**Nota zienswijzen**

# **Bestemmingsplannen Oost Kinderdijk - Pijlstoep**

**Gemeente Alblasserdam**

Datum: 22 oktober 2021

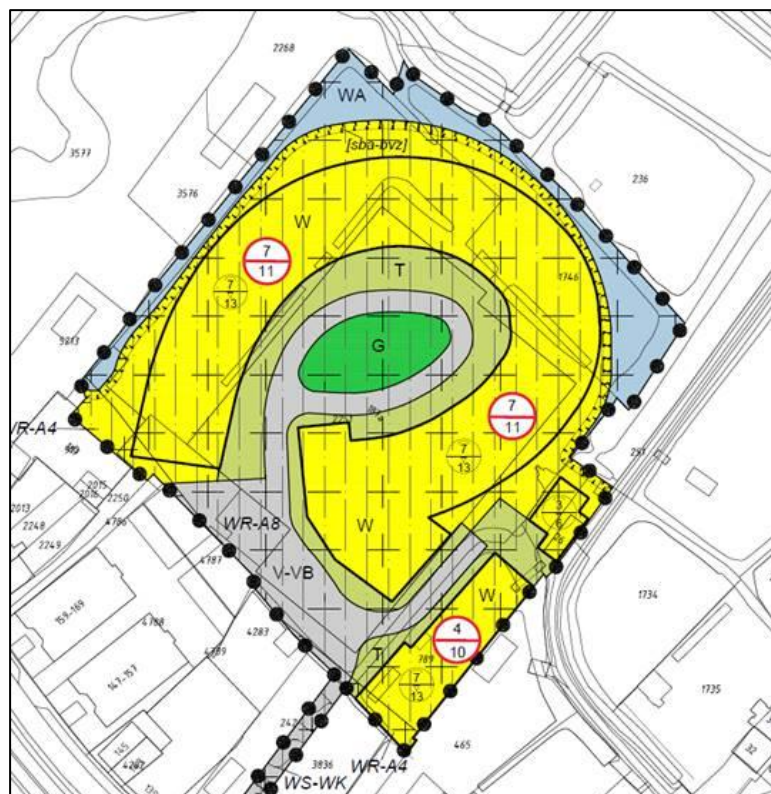
Reclamant geeft aan dat het toekomstige woongebied groter is dan het huidige kassencomplex en dat daarmee de stedelijke groen en waterstructuur wordt verzwakt in plaats van wordt versterkt. Daarnaast zorgt de gehanteerde maximum bouwhoogte van 13 meter voor te grote bouwvolumes die op deze plek niet passend is. Er wordt dan ook niet aangesloten op het punt dat in de linten aangesloten moet worden op de huidige korrel, de transparantie van het lint en de historische gaafheid van het lint. Bij de woningbouwontwikkeling dient volgens reclamant rekening te worden gehouden met de doorzichten en een beperkte maat van de bebouwing. De bebouwing moet aansluiten bij de karakteristieken van de parkachtige omgeving.

We zijn het met reclamant eens dat het voor deze ontwikkeling passender is om te stellen dat sprake is van transformeren in plaats van inpassen. Dat neemt niet weg dat in de totstandkoming van dit plan rekening is gehouden met de geschetste richtpunten van reclamant.
